**Valutazione impatto ambientale**

**N.Reg. 127 del 11/04/2024**

**Oggetto: IDEALSTILE S.R.L.**  
**NUOVA STRUTTURA DI VENDITA - MEDIO CENTRO COMMERCIALE**  
**A SUSEGANA (TV)**  
**COMUNE INTERESSATO: CONEGLIANO (TV)**  
**VERIFICA ASSOGGETTABILITÀ ALLA VIA ART. 19 D.LGS. 152/2006 .**

**PARERE COMITATO TECNICO PROVINCIALE VIA**  
(L.R. 18/2/2016 n. 4 - D.Lgs. 3/4/2006 n. 152)

Planimetria generale definitiva, presentata a seguito delle osservazioni del Comune di Susegana e della richiesta di integrazioni da parte della Provincia di Treviso

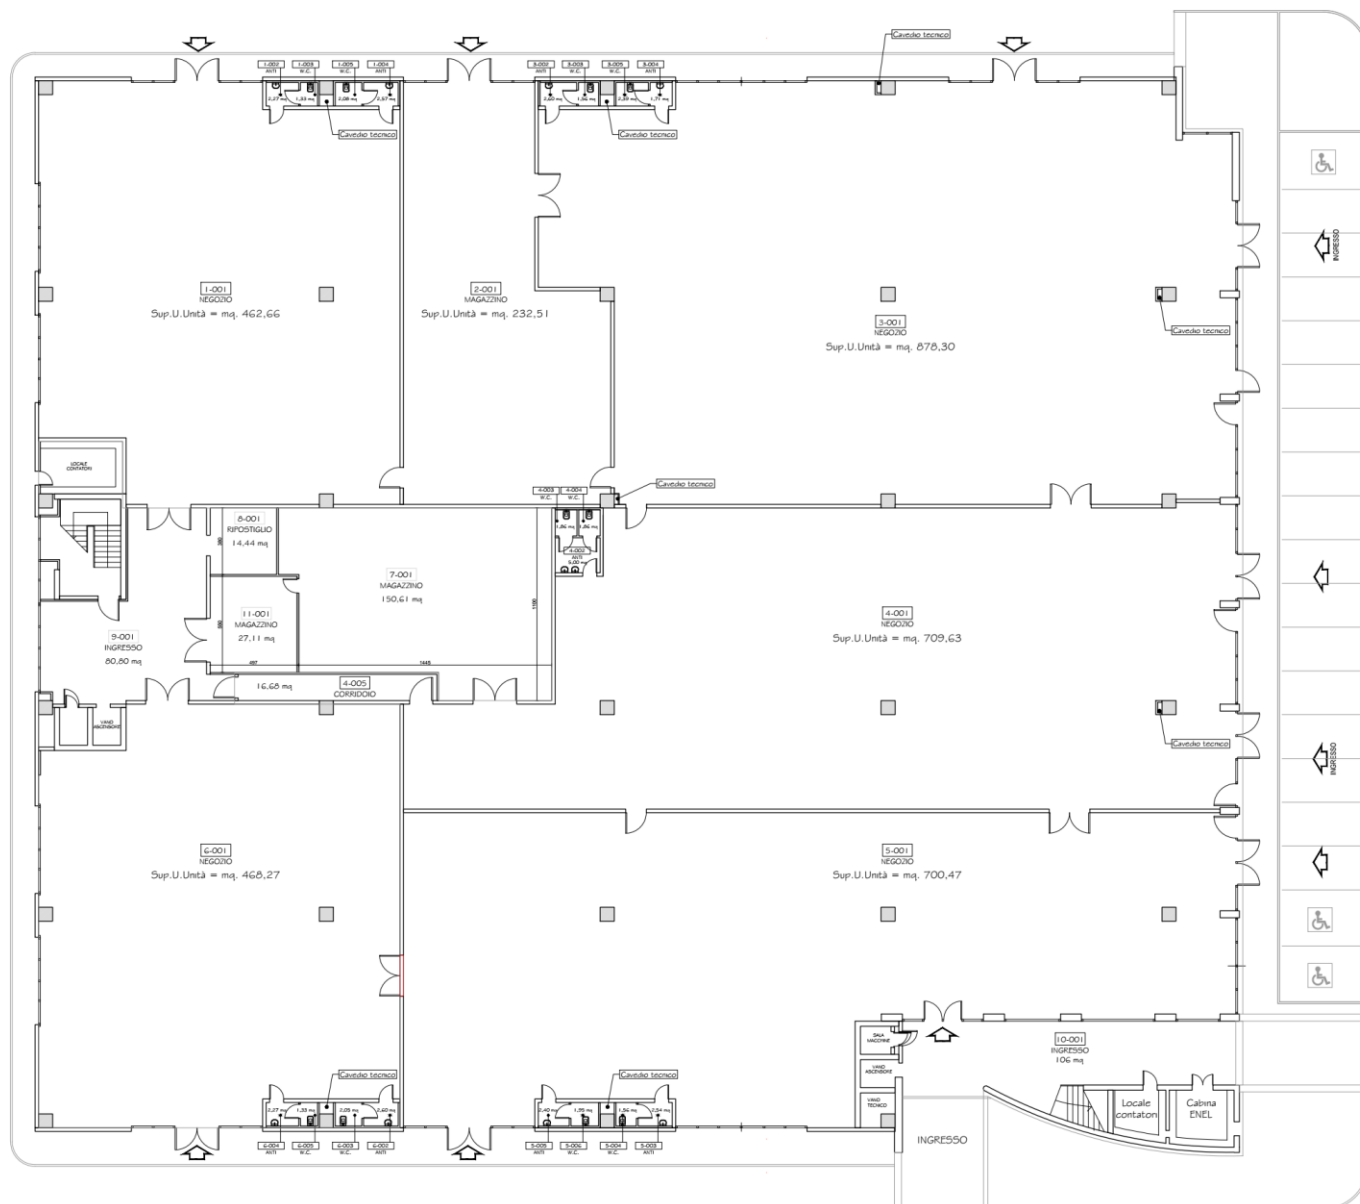
REALIZZAZIONE DI SEGNALETICA ORIZZONTALE  
CON LINEA CONTINUA PER EVITARE LE  
SVOLTE A SINISTRA SIA IN INGRESSO CHE  
IN USCITA DAL COMPARTO

Lo studio di viabilità presentato è stato modificato a seguito delle osservazioni del Comune di Susegana e della richiesta di integrazioni della Provincia di Treviso.

Tale soluzione è da ritenersi rispondente a quanto richiesto.

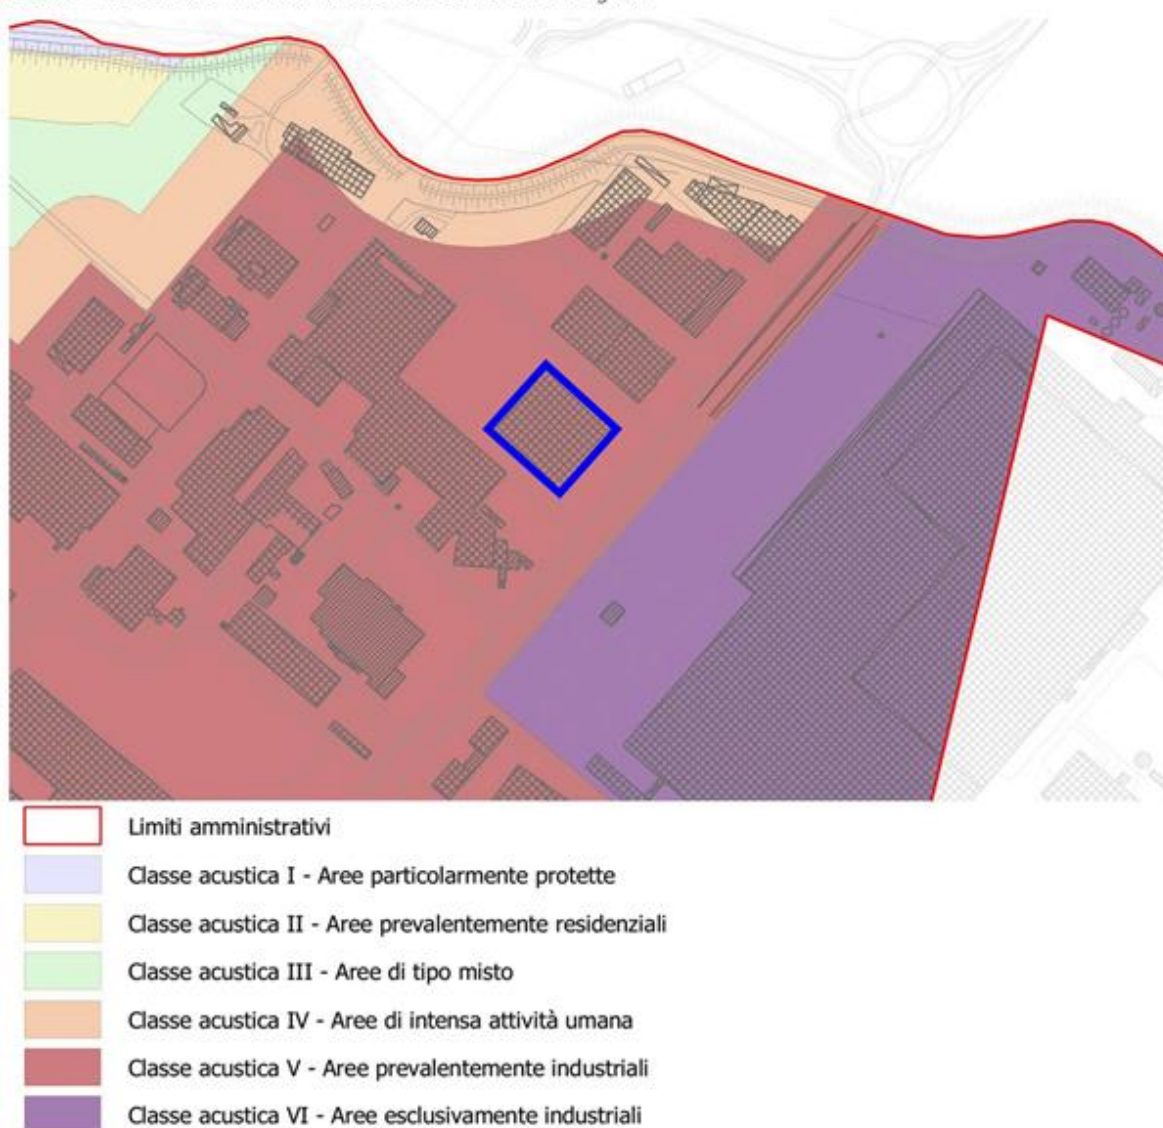
La Documentazione Previsionale di Impatto Acustico presentata dal Proponente ha dimostrato con sufficiente attendibilità la compatibilità dell'intervento di progetto con il contesto di insediamento, nel rispetto dei valori limite stabiliti dalla normativa vigente in materia di inquinamento acustico, nei tempi di riferimento diurno e notturno.

Considerazioni: Sulla base della documentazione prodotta, in relazione alla tipologia di attività ed allo specifico contesto in cui si svolge, valutata in particolare la posizione in cui si collocano le sorgenti sonore in grado di generare impatto e quella dei ricettori più prossimi, tenuto conto dei livelli sonori previsti nella documentazione previsionale di impatto acustico presentata dal proponente, in relazione alle classi acustiche in cui ricade l'intervento in esame, si ritiene che per quanto riguarda la componente ambientale rumore non emergano specifici impatti negativi significativi.

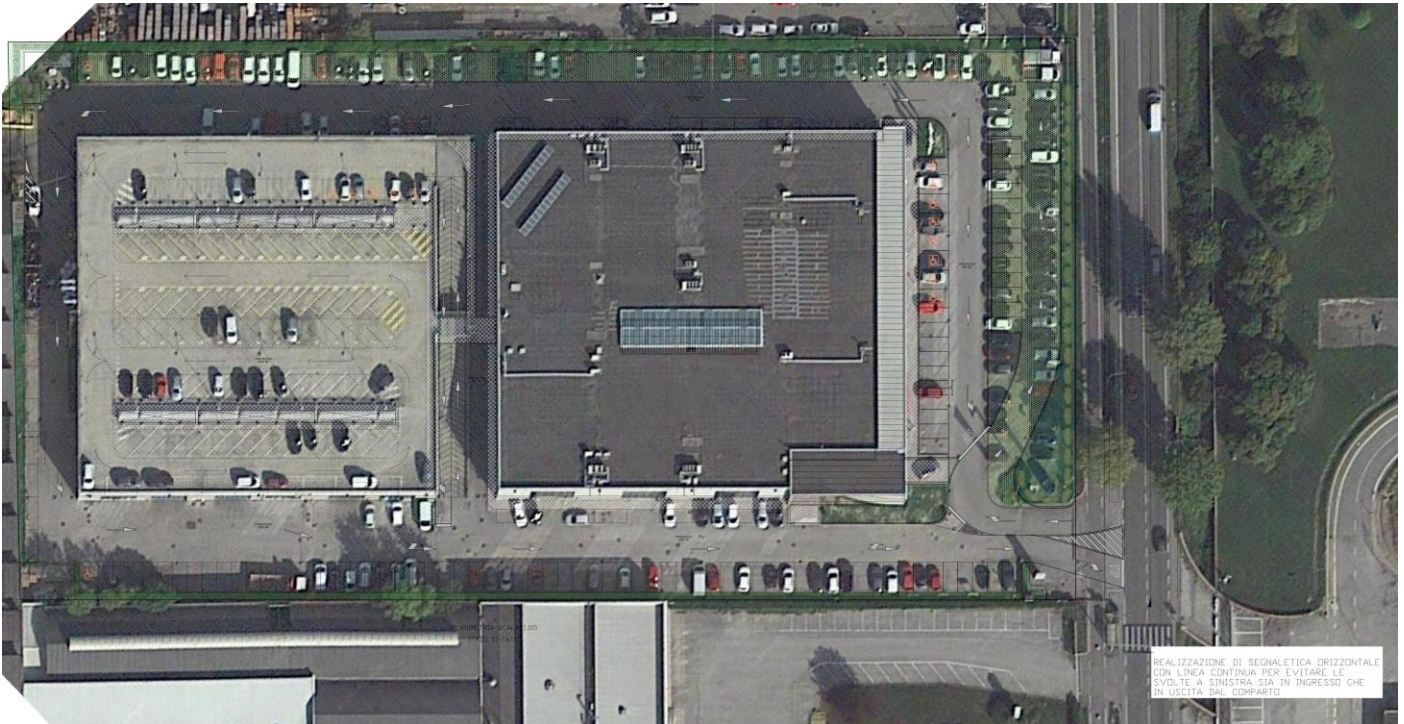
A tal proposito ARPAV ha inoltrato la seguente nota: *“Non essendo previsto un nuovo impianto di illuminazione si chiede di verificare che quello attualmente in funzione sia conforme alla L.R. 17/09, provvedendo ad adeguarlo per lo meno orientando correttamente i proiettori esistenti, con vetro piano parallelo al piano di calpestio”.*

*“Non essendo previsto un nuovo impianto di illuminazione si chiede di verificare che quello attualmente in funzione sia conforme alla L.R. 17/09, provvedendo ad adeguarlo per lo meno orientando correttamente i proiettori esistenti, con vetro piano parallelo al piano di calpestio”.*
